## 旧型オートヒンジ判定方法

オートヒンジ中心吊型 製品判定フロー

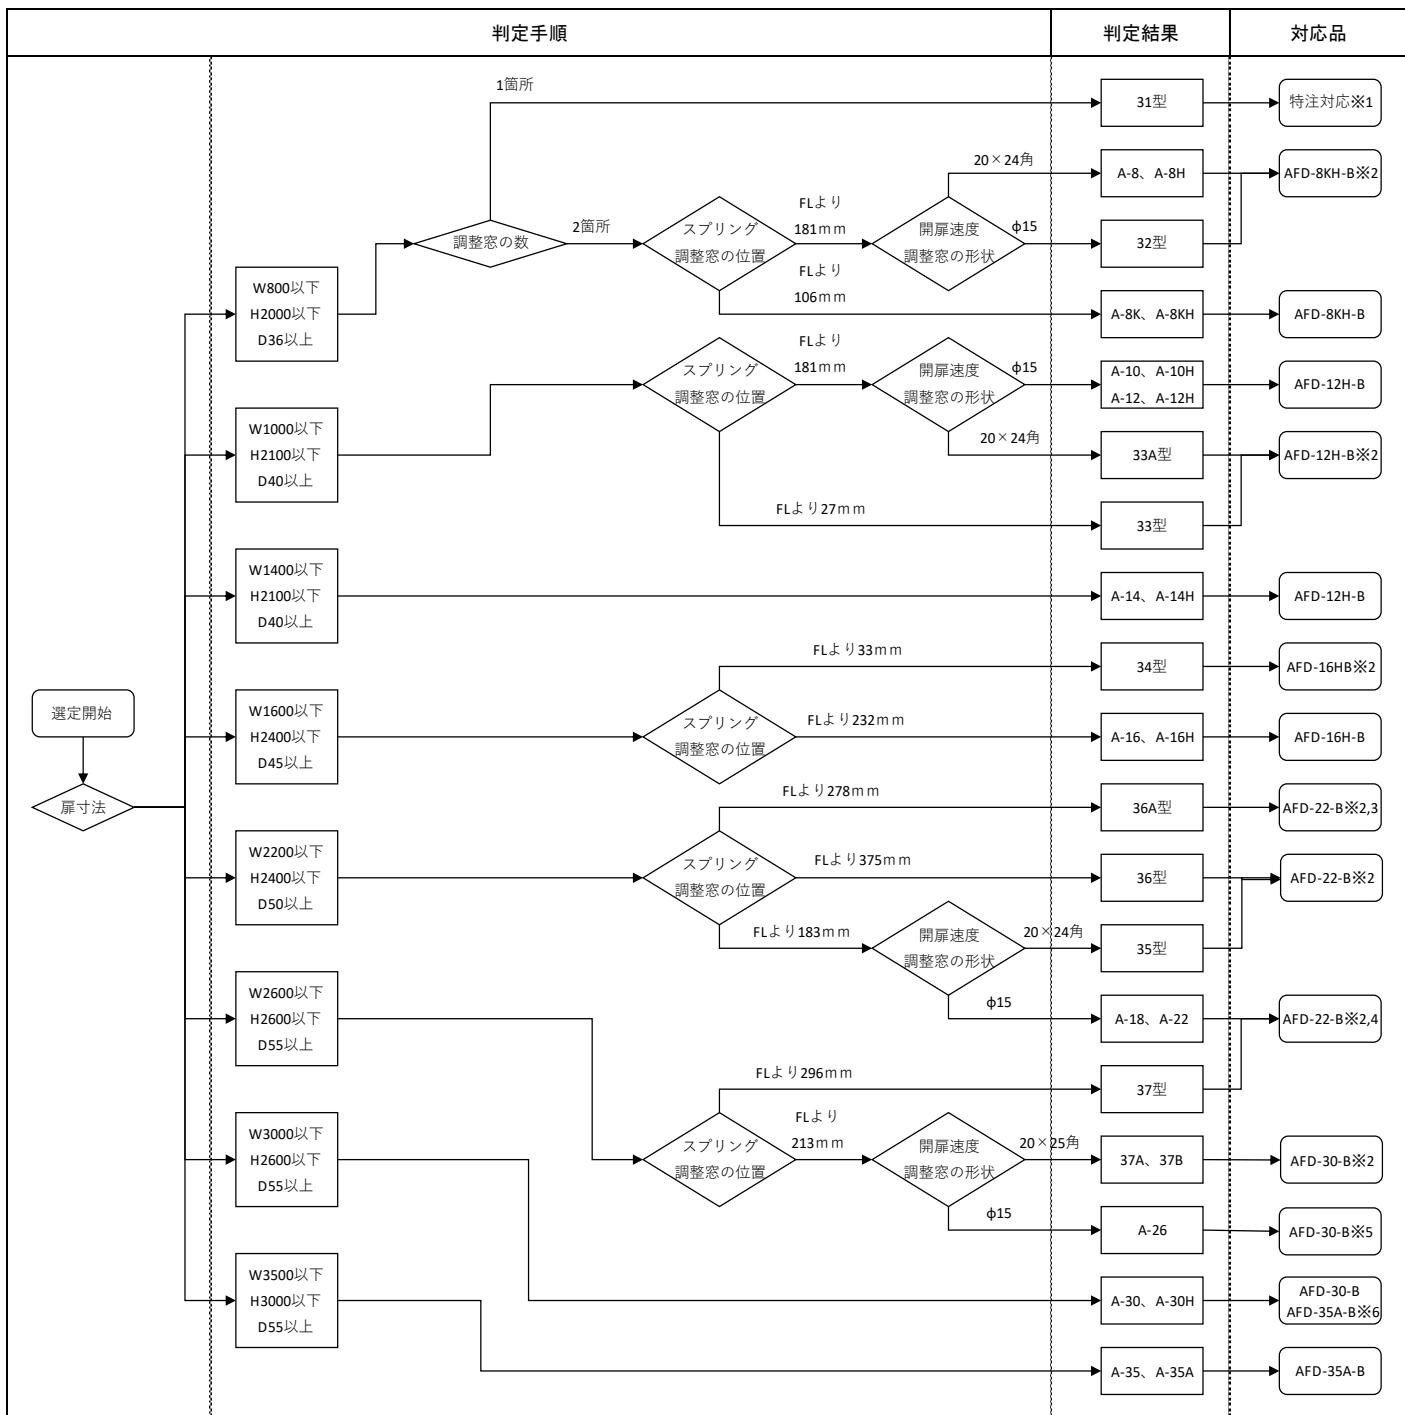
▲ 2021.06.03 37型の置換え品をAFD-30→AFD-22に変更する。

△ 2021.09.03 36Aについて取付穴追加工の注記を追記。型式末尾に-Bを追記。

※4. 37型からAFD-22への置換え時、扉サイズや重量によっては性能が不足し、扉が閉まりきらない可能性があります。
